con la presente si inviano le Osservazioni contro il Progetto di un impianto eolico codice procedura ID\_VIP/ID\_MATTIM: 1269 denominato

"Pitigliano" ubicato nei comuni di Pitigliano (GR) e Sorano (GR) costituito da 20 (venti) aerogeneratori di potenza nominale 7,0 MW per un totale

**ID: Codice procedura (ID\_VIP/ID\_MATM): 12691**

## TESTO DELLE OSSERVAZIONI

**Immagine 1. Vincoli ex art. 136 del CBC dal PIT della Regione Toscana e zona approssimativa dove è progettato l'impianto industriale.**

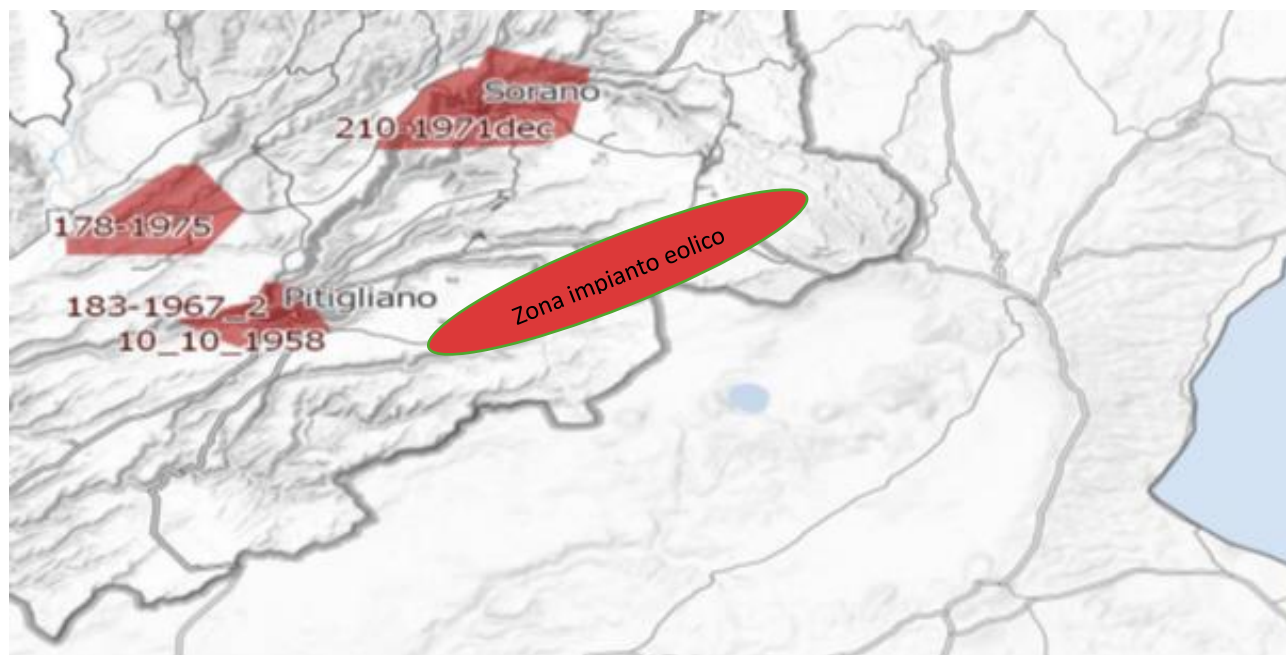
Al contrario si evidenzia che l'impianto eolico industriale citato non solo ricadrebbe con tutti e 20 gli aerogeneratori all'interno delle fasce di rispetto di 3 km di due vincoli paesaggistici di notevole interesse pubblico esistenti nella Regione Lazio e con una parte di essi nel vincolo paesaggistico del Centro abitato di Sorano ( GR) quindi in aree non idonee all'installazione di impianti di energia rinnovabile. Addirittura, alcuni aerogeneratori sarebbero ubicati a poche centinaia di metri dai perimetri dei due vincoli paesaggistici laziali ex art 136 del CBC.

*Inoltre, come sostiene la Proponente parte dell'impianto si verrebbe a trovare a 3,5 km dal centro abitato di Sorano. Infatti, tre degli aerogeneratori WTG 08, 09, 10 sono addirittura all'interno delle fasce di rispetto dei 3 km del suo vincolo paesaggistico di notevole interesse pubblico ex art 136 del CBC. Si evidenzia che così si crea*

un'ulteriore incompatibilità con la tutela del Paesaggio.

**Immagine 3. Cumulo di una parte di impianti eolici, fotovoltaici e geotermici industriali in progettazione ed esistenti intorno all’eolico industriale “Pitigliano”.**

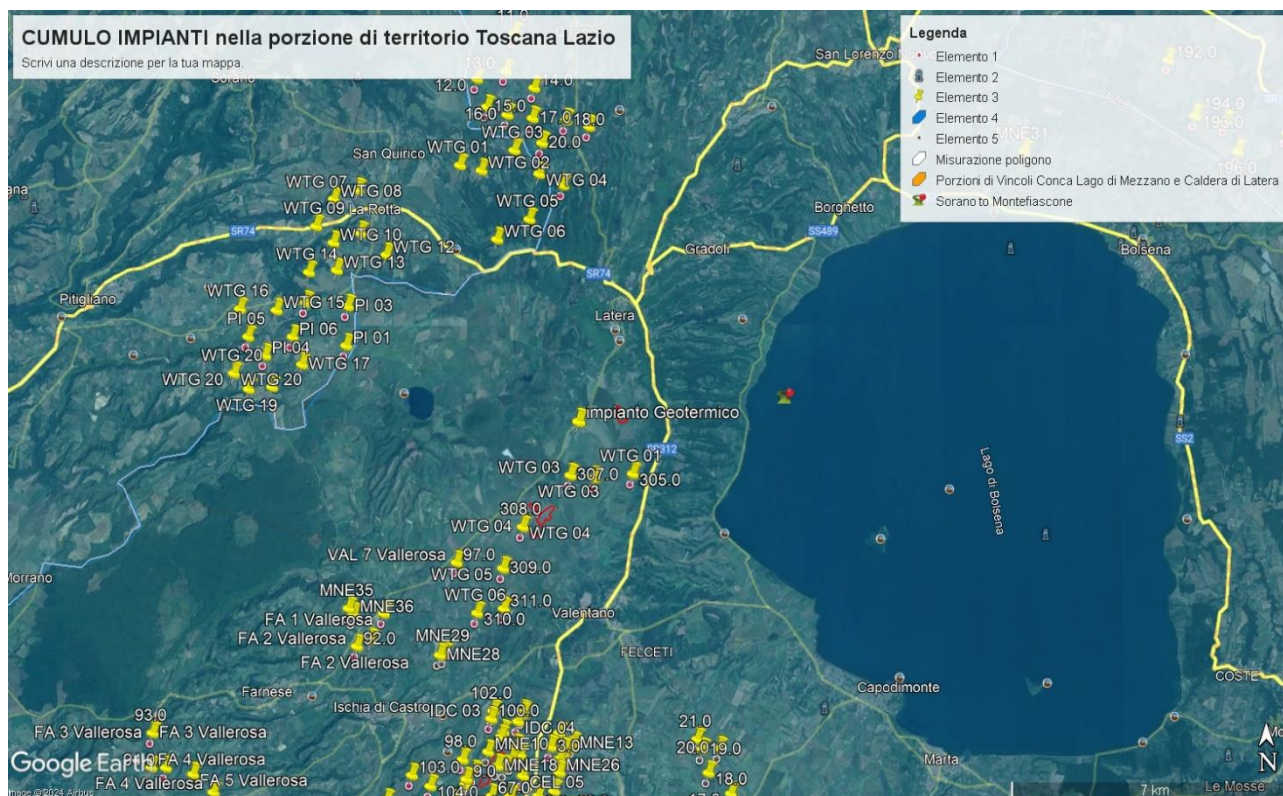
Beni Culturali “*Ambito paesaggistico, geologico e geomorfologico dell’orlo della caldera di Latera ...*” Non vengono nemmeno citati gli impianti eolici in progetto al MASE, il “Rempillo” (6 aerogeneratori) e un altro in verifica amministrativa di 14 aerogeneratori e 72, 6 MW. Ad oggi nei territori di Pitigliano, Sorano e in quello limitrofo potenzialmente potrebbero essere insediati 40 aerogeneratori alti 200 metri e larghi 170. Ma la proponente non cita neanche altri impianti che creerebbero il cumulo e quindi maggiore impatto. Infatti, sul territorio della “Città del Tufo” (Sorano e Pitigliano) impatterebbero anche l’impianto eolico “Montarzo” di Onano con 13 aerogeneratori con le dimensioni ricordate, l’altro eolico industriale nel territorio di Valentano con sette aerogeneratori (stesse dimensioni), gli impianti di Farnese con un minieolico di 3 Torri alte 60 metri già installate in località Poggio del Crognolo e l’impianto eolico industriale “Vallerosa” (7 aerogeneratori alti 200 metri e larghi 158 metri) in procedura VIA presso la Regione Lazio. Inoltre, altri impianti del minieolico già presenti a Valentano, Cellere e Piansano e due progetti eolici industriali con le stesse dimensioni (200 m x 170 m) nel Comune di Ischia di Castro. La valutazione del cumulo non prende neanche in considerazione gli impianti industriali di fotovoltaico e agrivoltaico in progetto a Farnese, Valentano, Ischia di Castro, Cellere. L’impianto geotermico in procedura Via al MASE, progettato nella Caldera di Latera. Quindi è stata effettuata una valutazione del potenziale impatto cumulativo non veritiera a dispetto di quanto affermato dalla proponente che sostiene di aver preso in considerazione uno spazio di 10 km intorno al suo impianto per gli impatti che si creerebbero.

Nella Parte IV delle Linee guida citate al punto 16.1, nello stabilire i requisiti per la valutazione positiva dei progetti nel procedimento di VIA si parla di individuazione delle aree idonee per l’insediamento degli impianti tenendo conto di aree degradate da attività antropiche pregresse o in atto (brownfield) tra cui siti industriali, cave, discariche, siti contaminati. Stessa raccomandazione viene ribadita anche nell’art.20 del D.Lgs n. 199/2021. Ma appare inascoltata dalla proponente. Infatti, insiste molto nel dire che il suo impianto industriale è compatibile con il territorio nonostante le numerose incompatibilità paesaggistiche, culturali, economiche e naturalistiche che esso incontra.

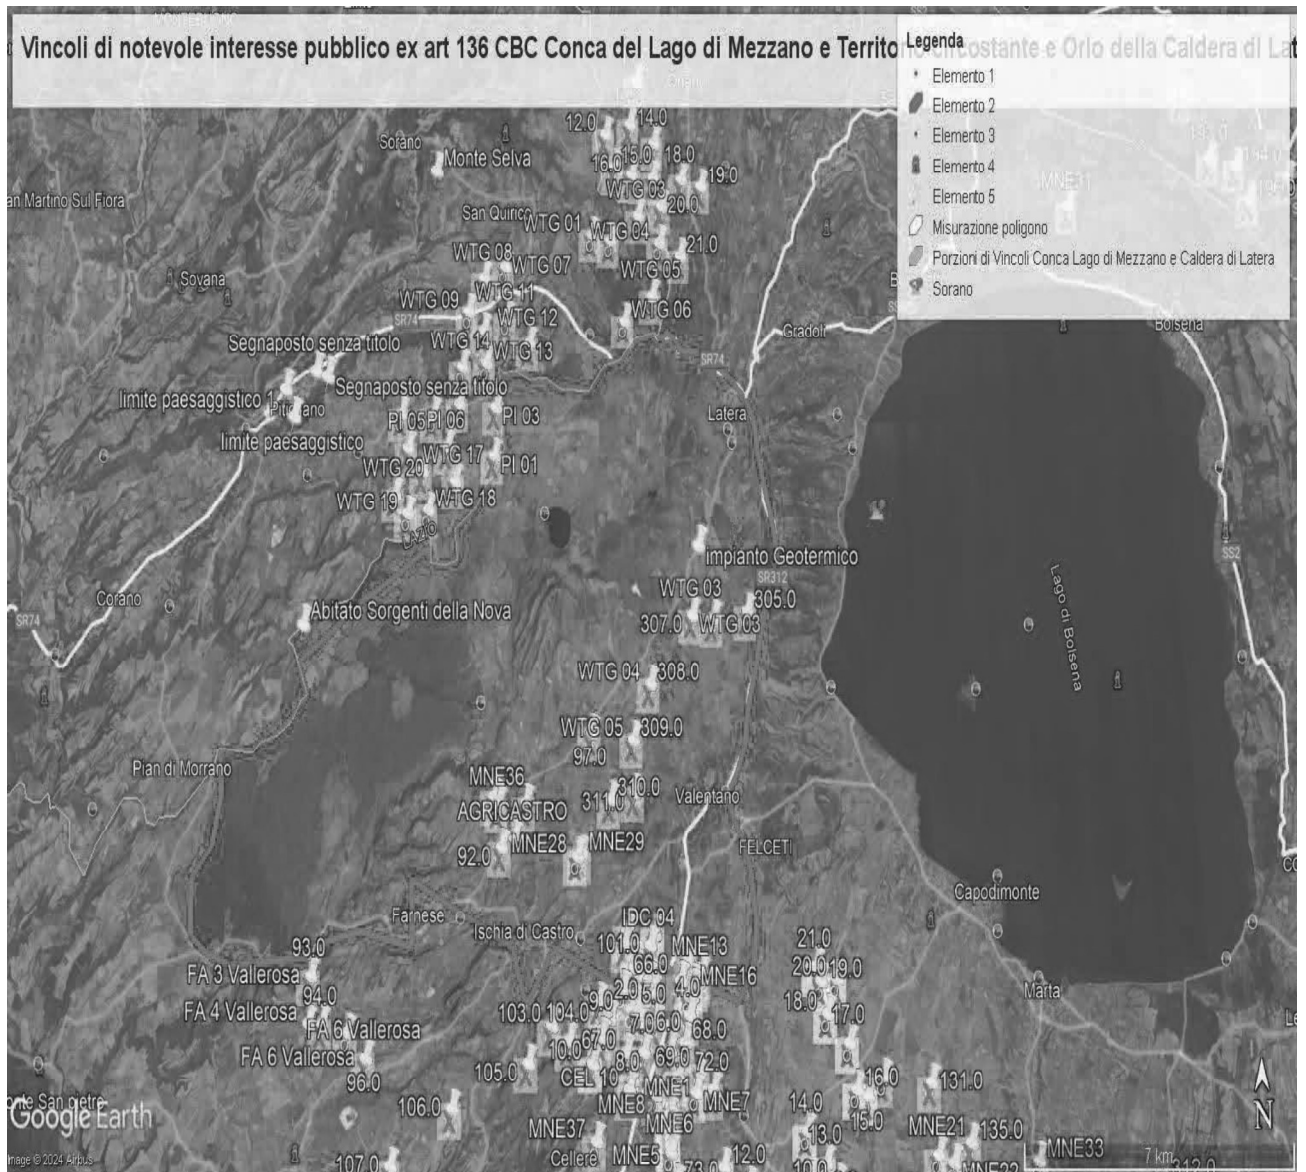
ma nelle sue immediate vicinanze ( a soli 100 metri i primi due aerogeneratori) oltre ad impattare sul territorio e sulle economie di cinque Comuni del Lazio (Farnese, Onano, Latera, Valentano, Grotte di Castro e Gradoli ) si trova nelle fasce di rispetto dei Beni di notevole interesse pubblico come si è evidenziate nelle Osservazioni precedenti e crea degli impatti negativi anche sui beni naturalistici come verrà dettagliato nell'Osservazione relativa alla Vinca. Inoltre, andrebbe a sommarsi al già enorme cumulo di impianti eolici e fotovoltaici e geotermici che creano una elevata criticità ambientale nella provincia di Viterbo e interferiscono anche con il territorio toscano come si può vedere dalle varie immagini dell'Allegato n. 1.

**IMMAGINE n. 3 Impianto eolico industriale “Pitigliano” e distanze aerogeneratori dai Vincolo “Orlo della Caldera di Latera.**

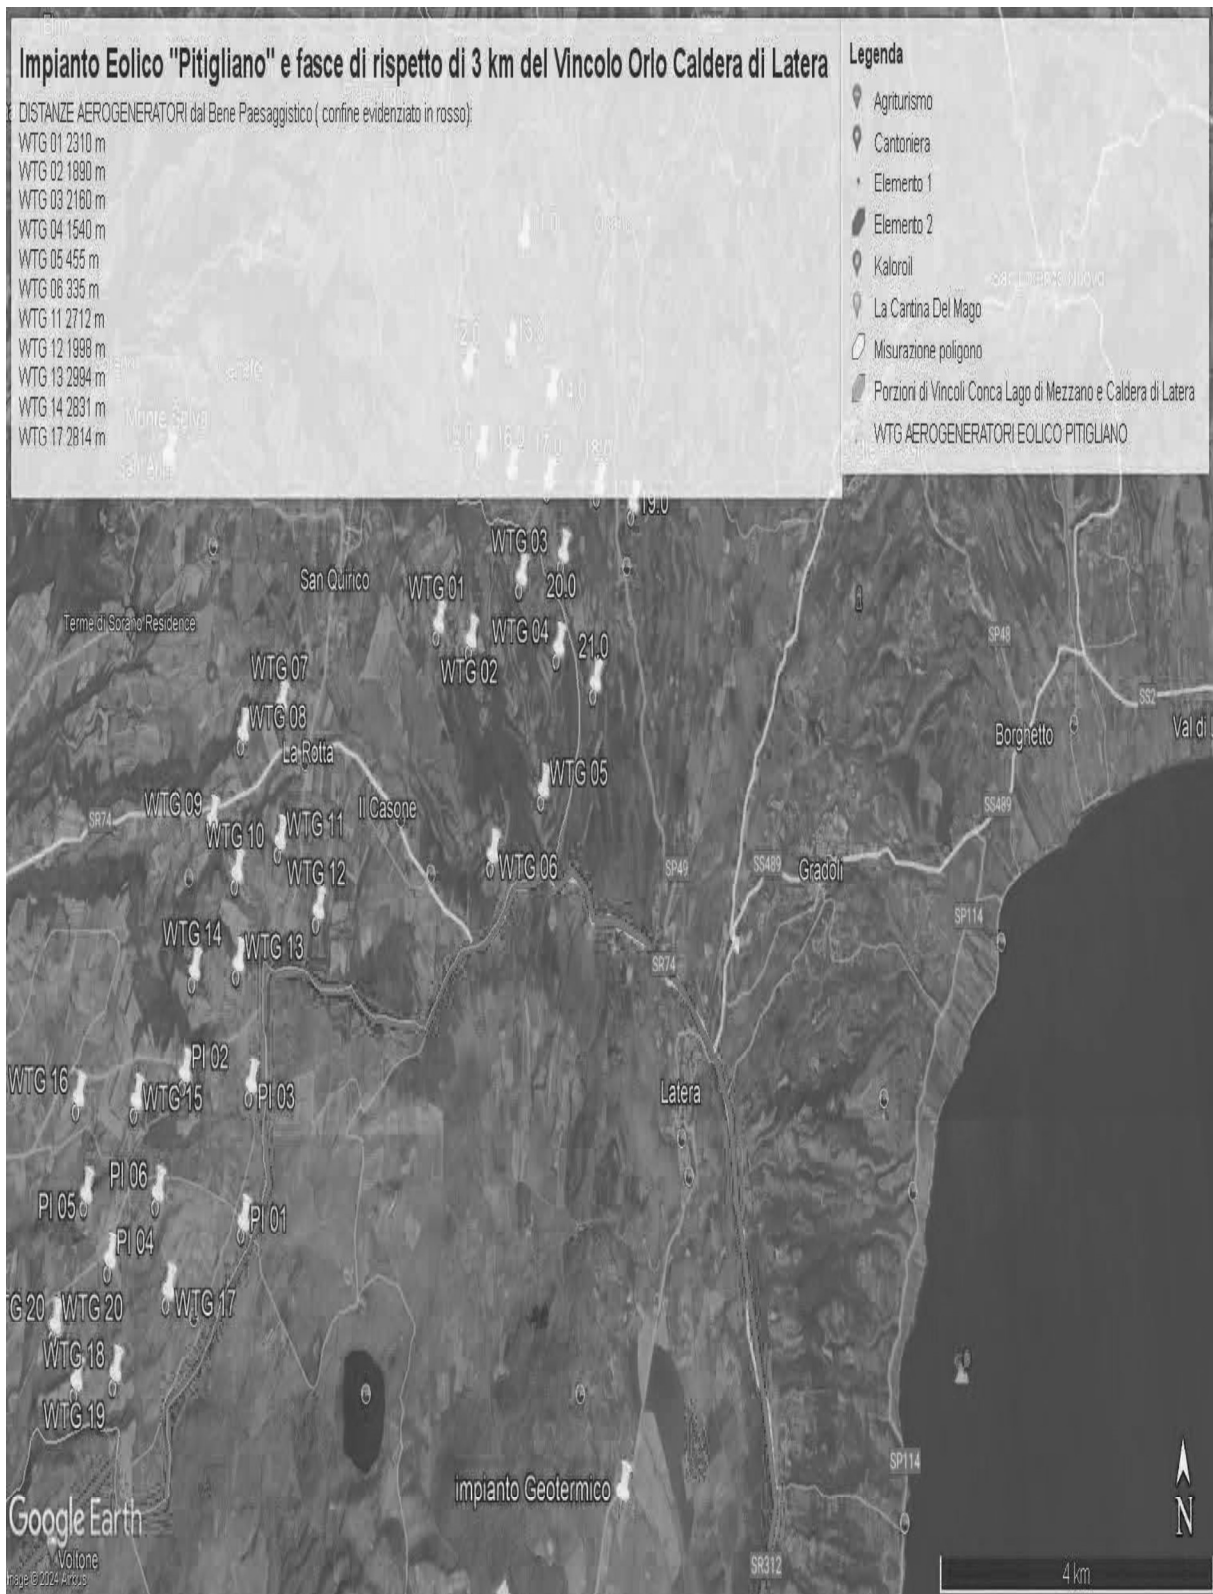
Come è illustrato nell'immagine si ribadisce che l'impianto industriale "Pitigliano" ricade completamente all'interno delle fasce di rispetto dei due vincoli di notevole

interesse pubblico e lambisce quelle di un terzo vincolo e quindi come affermato dal Consiglio di Stato nelle sentenze citate, l'impianto è insediato in area non idonea ai sensi dell'art. 20 comma 8 lettera c quater del D.Lgs. n. 199/2021 e ss.mm.ii al contrario di quanto sostiene la proponente.

**IMMAGINE n 5.** Mappa eolici elaborata dall'Associazione Amici della Terra. La mappa evidenzia il cumulo degli impianti tra Lazio e Toscana.

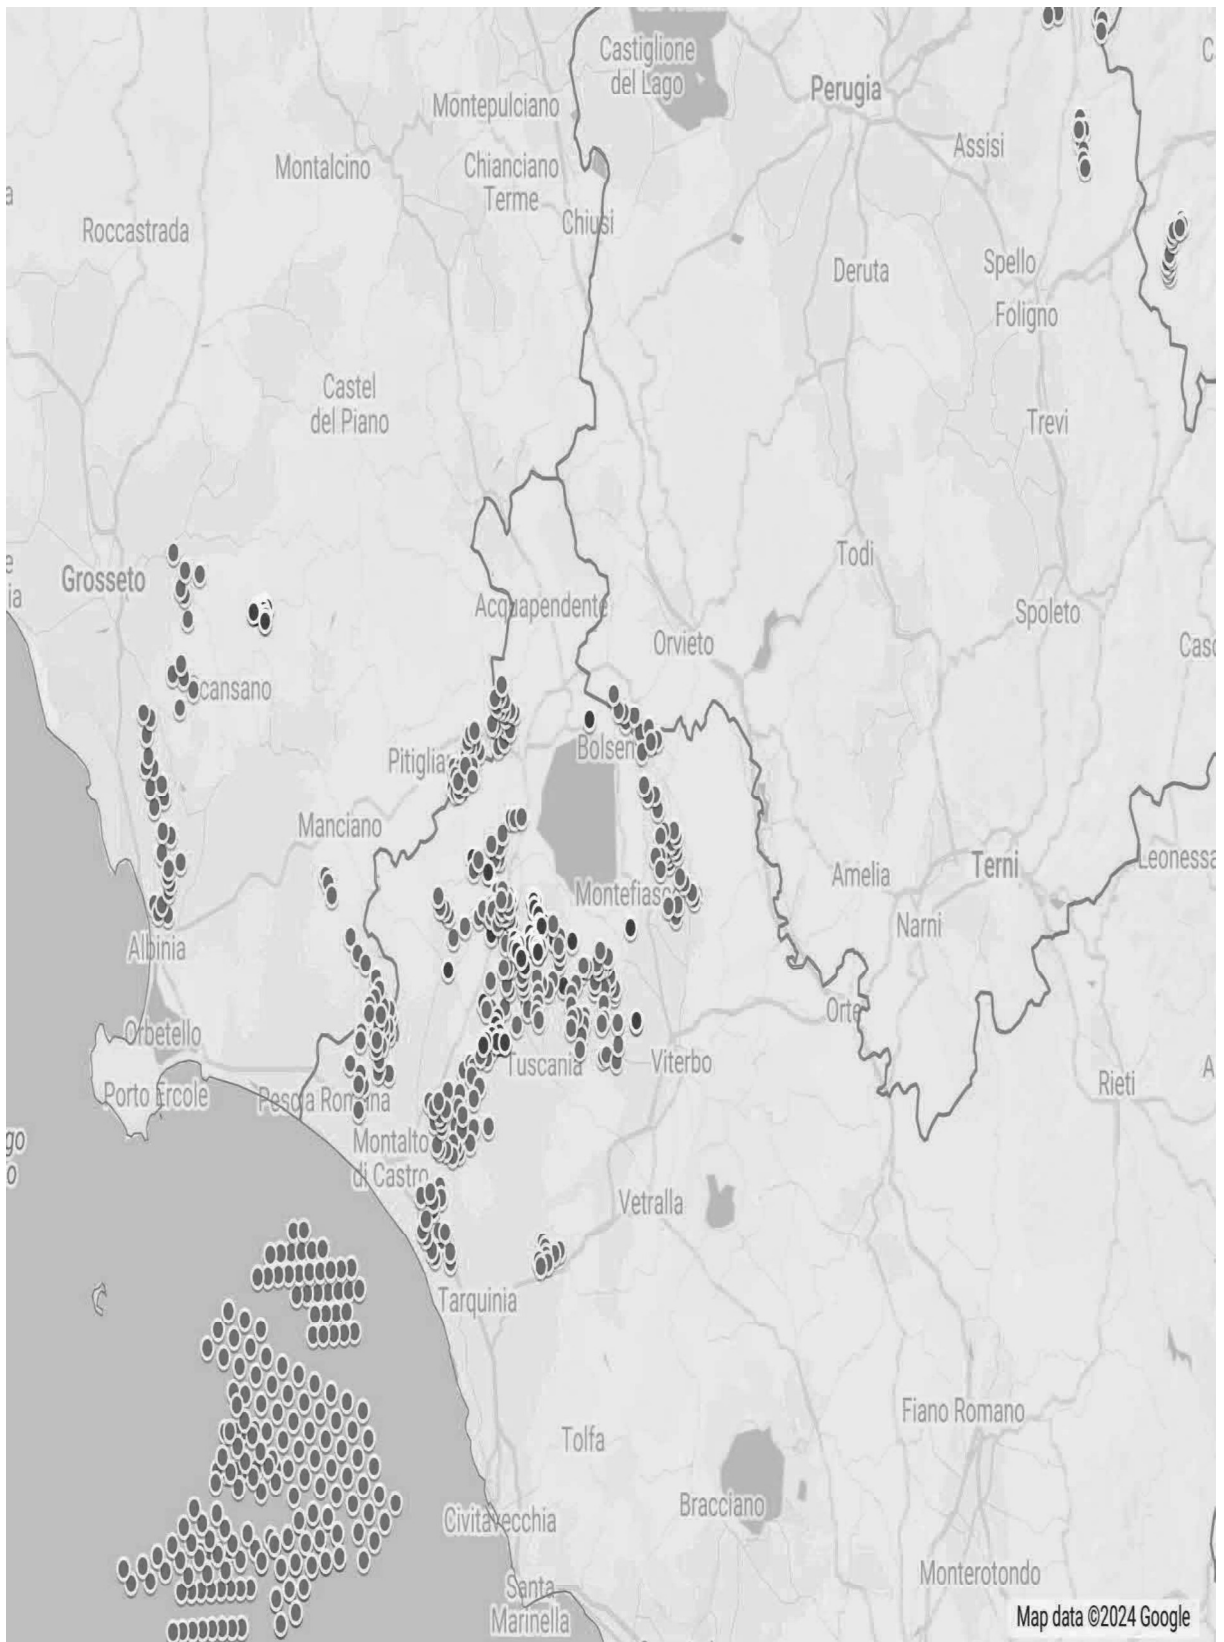
Riguardo al cumulo degli impianti FER, le mappe prodotte dalla proponente riguardano, come già evidenziato, soltanto una parte molto piccola degli impianti FER dell'area intermedia e vasta e in particolare di quelli eolici che contribuiscono a creare un notevole cumulo e la saturazione del territorio tosco laziale. Riguardo al cumulo dei soli impianti eolici si riporta la mappa dell'intervisibilità degli impianti eolici elaborata dall'Associazione nazionale “Amici della Terra”.

**IMMAGINE n. 5** Mappa prodotta dalla proponente dove si vede che è stato ignorato il vincolo di notevole interesse pubblico ex art. 136 del CBC dell'Orlo della Caldera di Latera. Nelle sue fasce di rispetto ricadrebbero diversi aerogeneratori.

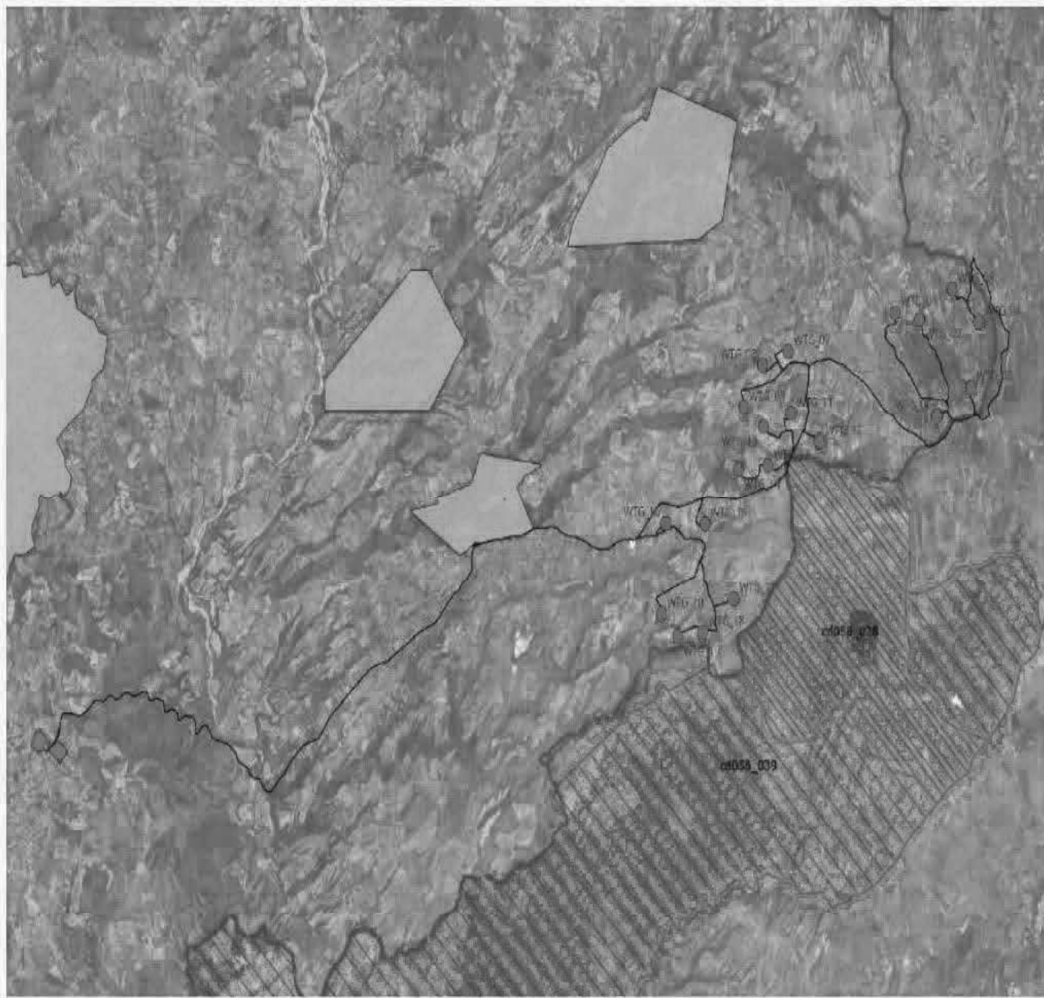
Concludendo, si evidenzia ancora che la proponente non effettuando la procedura prevista dalla Parte III delle Linee Guida nazionali ha ignorato un vincolo paesaggistico di notevole interesse pubblico istituito con un provvedimento del Segretariato regionale del Ministero della Cultura per il Lazio che ha emanato il Decreto di dichiarazione di notevole interesse pubblico n. 22 del 15.02.2024 ai sensi e per gli effetti dell'art. 136, co. 1, lett. c) e d) del decreto legislativo 22 gennaio 2004, n. 42, "Ambito paesaggistico, geologico e geomorfologico dell'orlo della caldera di
